# ALEGACIONES

Se somete a exposición pública el Proyecto y Estudio de Impacto Ambiental (en adelante, EsIA) para obtener la Autorización Ambiental Integrada de la construcción y actividad de un Centro de Gestión, Tratamiento y Almacenamiento de Residuos No Peligrosos (en adelante CGTA-RNP) en Artxanda (Bilbao).

Fig. 4. Case history data on field measurement of MSW unit weight (Zekkos et al., 2006)

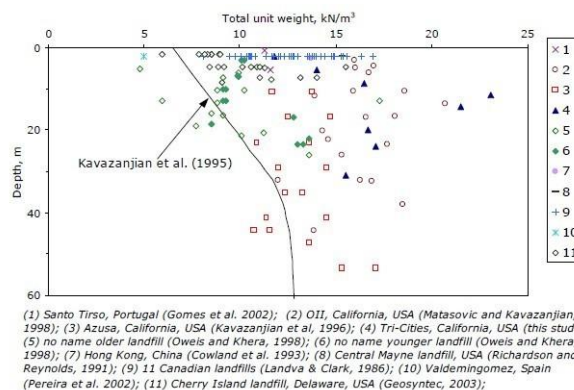
Kavazanjian presenta una gráfica obtenida de valores medidos en diferentes vertederos y los compara con los valores estimados anteriormente por él mismo en 1995, en la que concluía que el valor de la densidad variaba muy poco en espesores a partir de 50 m y alcanzaba un valor asintótico entre 12 y 13 KN/m<sup>3</sup>.

En conclusión el dato de partida de la densidad estimada de los residuos a depositar en el Anejo 3 es erróneo y en todo caso correspondería a la densidad máxima de algunos flujos de residuos (chatarra metálica, hormigón roto, etc).

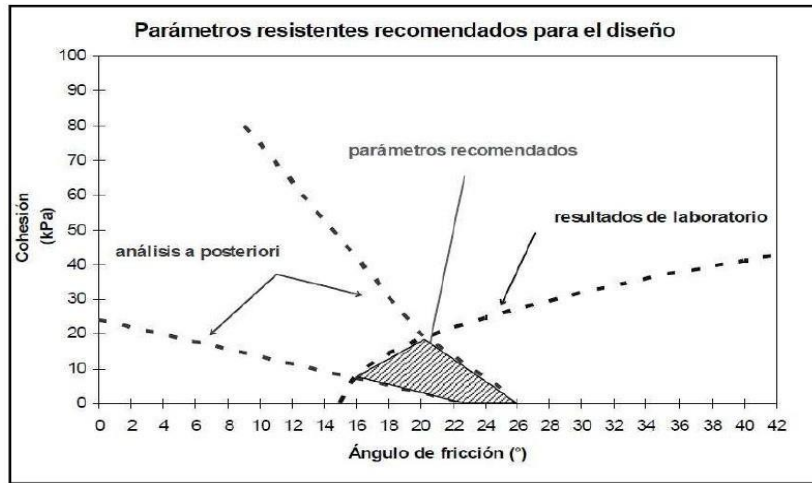
El valor de la cohesión adoptado en ese Estudio de estabilidad de Ikerlur, 50 kN/m<sup>2</sup>, o sea 50 Kpa, es también altísimo, y no se justifica en parte alguna.

Fucale<sup>3</sup> relata disminuciones significativas en la cohesión y el ángulo de fricción con el paso del tiempo, debido seguramente a que el componente friccional es aportado por los componentes biodegradables de los residuos depositados.

Figura 3.2: Parámetros para diseño

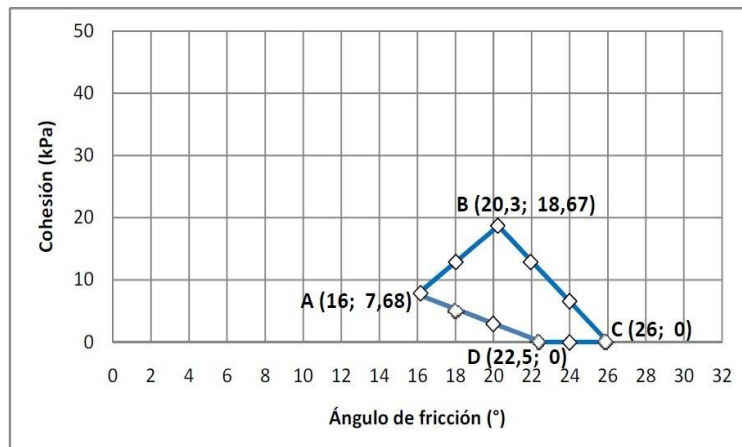
Y no solamente caen fuera por el alto valor de la cohesión (50 kPa frente del valor más alto de 18,67 kPa) sino también por el ángulo de fricción interno estimado en el Anejo 4 de 30° frente del valor más alto de 26°. Mostramos aquí los puntos extremos de esa zona de “seguridad” en el diseño de vertederos.

Esos valores son los que proporcionan unos valores del coeficiente de seguridad más altos por la proximidad al punto extremo B (cohesión de 18,67 kPa y ángulo de fricción 20,3°), según Duarte<sup>5</sup> (página 42), tras el cálculo del coeficiente de seguridad en los puntos extremos de esa zona de parámetros recomendados:
